Sicherheitsmitteilung skywalk CULT3-XS-S-M Rettungsgriff

Bei einem CULT3 – S wurde ein zu kurzer Auslösesplint festgestellt. Die routinemäßige Überprüfung der baugleichen CULT3 – XS – S - M Griffe zeigt korrekte Maße, dennoch erlässt skywalk in Übereinstimmung mit dem DHV folgende Sicherheitsmitteilung:

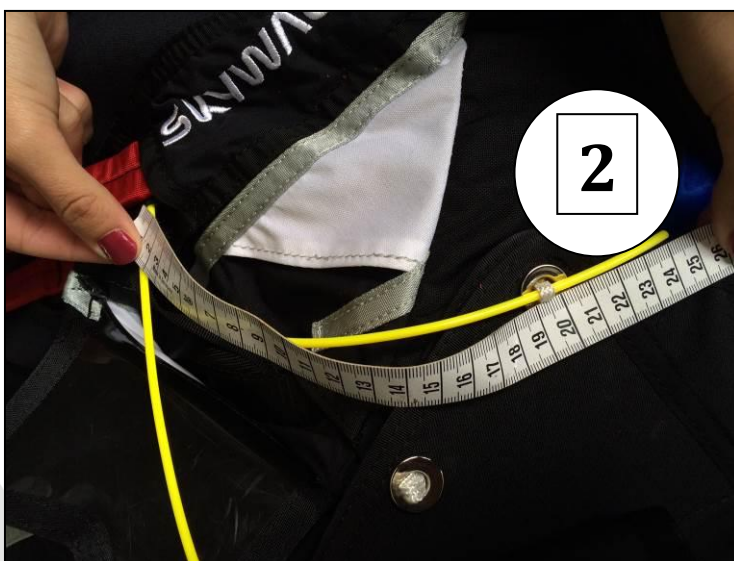
Der mit dem skywalk CULT3 gelieferte Griff hat 3 voneinander unabhängige Plastikdrähte, die für die Sicherung des 4-Blatt-Bottomcontainers verantwortlich sind. Die korrekte Länge wird direkt am Griff bis zum Ende des Plastikdrahtes gemessen.

Wenn die angegebenen Werte unterschritten werden, kann unter Umständen der Container unbeabsichtigt öffnen und somit das Rettungsgerät herausfallen oder im schlimmsten Fall im Flug unbeabsichtigt auslösen.

Diese Längen können im eingebauten Zustand mithilfe eines Maßbandes einfach selbst kontrolliert werden.

Beim 2. Plastikdraht kann das Ende des Maßband am Ende des Drahts angehalten werden, oder wie im Bild zu sehen der erste Draht entfernt werden. Anschließend muss dieser wieder nach Vorgabe verschlossen werden.

Sollte ein Griff mit zu kurzen Plastikdrähten dabei sein, so kann sich der betroffene Pilot unter Angabe der Seriennummer bei skywalk melden. Skywalk wird dann umgehend einen korrekten Griff zuschicken, oder im Bedarfsfall auch für den Austausch sorgen.
